RD782 - Contournement de Le Faouët

Pièce G : Avis

Dossier RD 782 – Contournement de Le Fauoët

Avis de la CLE suite aux décisions prises le 20 mai 2021

AUJOURD'HUI - Vue depuis la RD 790, en direction de Quimperlé

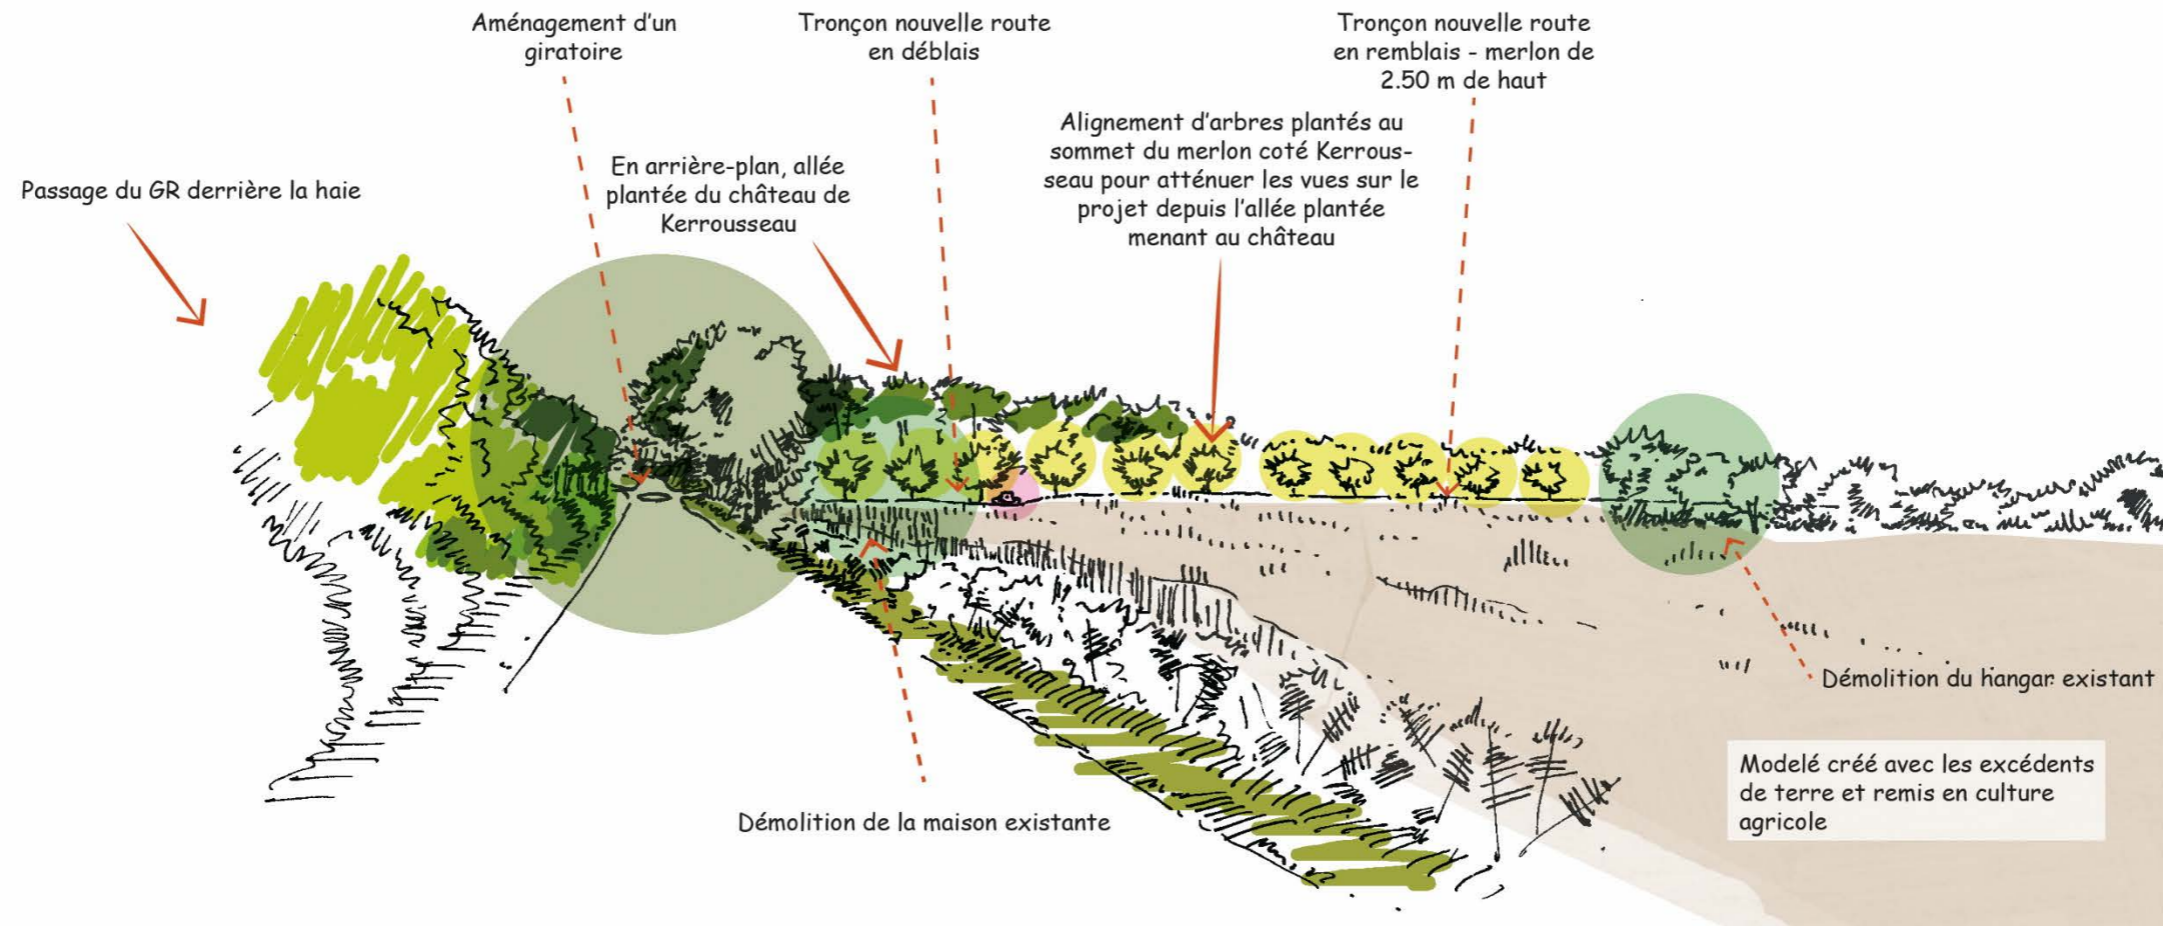
Thématiques	Sous-thématiques	Extrait des recommandations de la MRAe	Eléments de réponse du maître d'ouvrage	Partie concernée	Pages concernées
Le Paysage	Photomontages	<p>Les éléments patrimoniaux (monuments historiques) ne sont pas pris en compte dans l'analyse. Aucune simulation de type photomontage ou simulation en trois dimensions n'est présentée. Elles permettraient au public d'évaluer l'effet paysager du projet, notamment depuis le bourg et les hameaux : destruction et remplacement d'éléments paysagers potentiellement structurants, modifications topographiques induites par les passages en déblais et remblais</p> <p>L'Ae recommande de renforcer la description et l'analyse des incidences du projet sur les paysages par des photomontages ou des simulations en trois dimensions, avec des vues prises depuis et vers le projet, tenant compte des hameaux, du bourg, des éléments patrimoniaux et des éléments naturels structurant le paysage</p>	<p>Les éléments patrimoniaux sont bien répertoriés dans l'état initial de l'étude d'impact, notamment sur la carte n°144 « Enjeux et recommandations paysagères et patrimoniales » de l'état initial à l'échelle de l'aire d'étude rapprochée. Le chapitre « Impact sur le paysage et le patrimoine » précise un impact faible pour l'enjeu fort le plus proche concernant la fontaine Saint Fiacre.</p> <p>Des photomontages des mesures paysagères sont présentés dans le tome 2 p 228, basés sur des prises de vues aériennes. Le contexte bocager dense ne permet pas de perceptions franches et dégagées sur le projet depuis le bourg de Le Faouët. Les hameaux proches ont fait l'objet d'une analyse détaillée afin d'imaginer les perceptions possibles. Ainsi, les points de contact entre le projet et les lieux de vie décelés ont fait l'objet de mesures illustrées par vues aériennes depuis :</p> <ul style="list-style-type: none"> • Le secteur de Beg er Roch' • Le secteur du Petit Coat Loret • Le secteur de Pont er Lann • Le secteur de La Lande Saint Fiacre • Le secteur de Kerrousseau • Le secteur de Moulin Baden <p>Ces points de vue proposent un bon compromis entre des vues depuis le projet et des vues sur le projet, surtout dans un contexte bocager très présent.</p> <p>En annexe, nous vous proposons l'ajout d'un photomontage depuis la RD 790 (route de Quimperlé) pris en direction du projet qui permet de mieux visualiser les effets sur l'allée plantée de Kerrousseau et les modelés de terrain liés au passage de la nouvelle voie.</p>	XII.5. Analyse paysagère et patrimoniale à l'échelle du fuseau retenu & XXXIII. Mesures pour le paysage et le patrimoine	Tome 1 : 270 & Tome 2 : 225 à 234

PAYSAGE : Ajout d'un photomontage supplémentaire pris en direction du projet depuis la RD 790 :
